FERME SOLAIRE - RÉPONSE DEMANDE DE COMPLÉMENTS

Projet de centrale photovoltaïque à Pierre de Bresse

Réponses aux compléments - Partie 4 :

CLOTURE

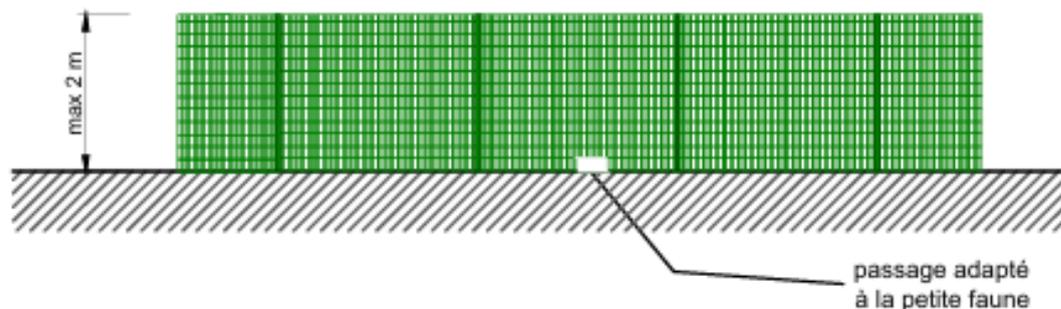
Nous prévoyons l'installation d'une clôture périphérique entourant la totalité du terrain, soit une superficie de 12 000 m². Cette clôture aura une hauteur de 2 mètres et sera constituée de mailles larges.

Pour permettre le passage de la petite faune, des ouvertures de 40 cm x 40 cm seront aménagées à intervalles réguliers de 25 mètres le long de la clôture.
